Entwurf Autobahnraststätte A1 :

Standort 2 - Leverkusen zwischen Lützenkirchen und Steinbüchel

Standortbedingte technische und Planungs-Mängel des Entwurfs Straßen.NRW“

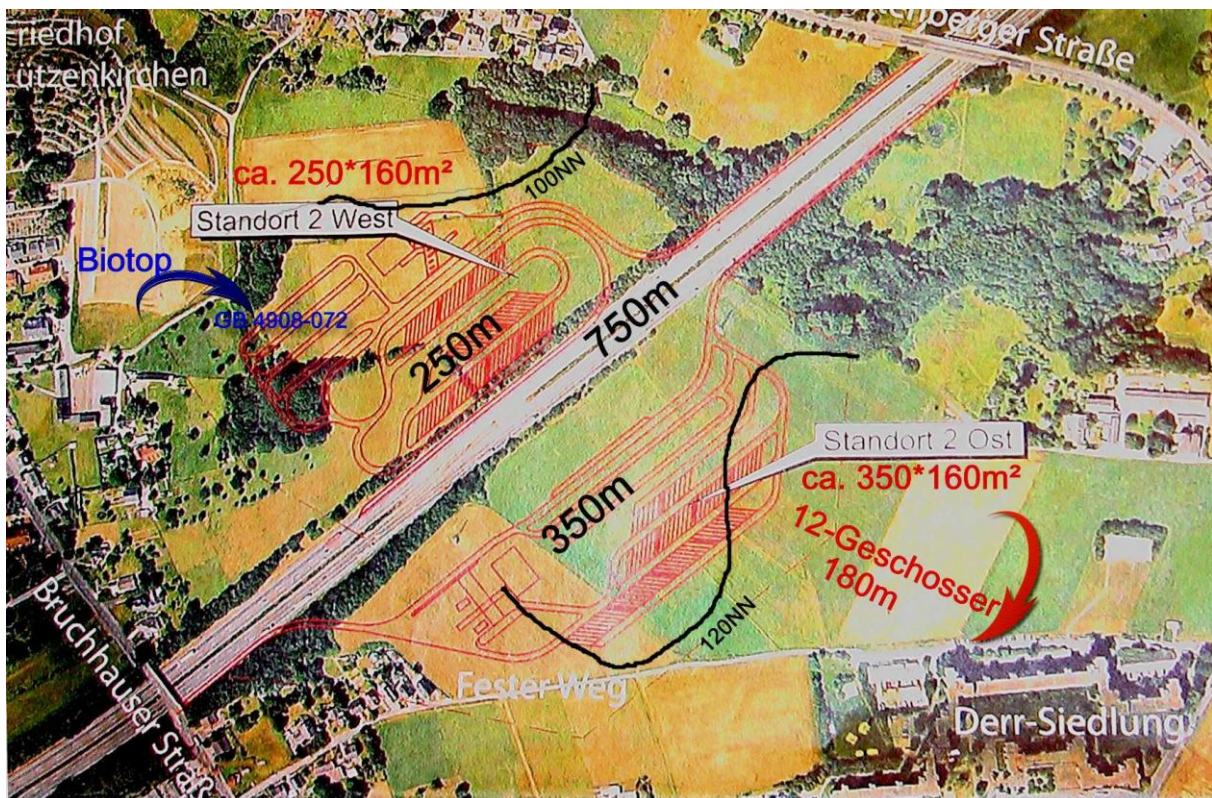
1. Lärmschutz nach BImSchG für reine Wohngebiete: Lützenkirchen und insbesondere die nur ca. 180m entfernten bis 12-geschossigen Hochhäuser der Derr-Siedlung (Ost)
2. Hanglage quer zur A1 mit bis zu ca. 20m Höhenunterschied zwischen den äußeren Begrenzungen:

- a. West erfordert bis zu 10m variable Auffüllung mit vorprogrammierten Setzungsunterschieden
 - b. teure zusätzliche Baumaßnahmen für Auffüllung, Hangsicherung, Gründung, Entwässerung etc.
3. Zwangspunkte der Brückenbauwerke Bruchhauser- Altenberger-Straße (nur 750 m Entfernung):
 - a. Längsabmessung West musste auf nur ca. 250m zusammengedrängt werden (Ost = 350m!)
 - b. Lkw-Verkehrsführung lässt keine Standardlösung zu, statt Geradeausfahrt: 2-facher Kreisel
 - c. Kreuzung der ein- und ausfahrenden Lkw im südlichen Kreisel (siehe Skizze Rückseite!)
4. Zuwegung fehlt im Entwurf ganz, wegen der Topographie West auch nur aufwendig realisierbar
5. Umweltverträglichkeit muss geprüft werden:
 - a. Biotop GB 4908-72 in der Wüste wird überbaut und entfällt
 - b. Versiegelung von ca. 10ha landwirtschaftlicher Nutzfläche
6. keine Erweiterungsmöglichkeit insbesondere für Standort West

Auch wegen der Punkte 1-6 müssen alternative Standorte und Lösungen zwingend untersucht und nach Vor- und Nachteilen verglichen werden! Die genannten Mängel sind ausschließlich standortbedingt!
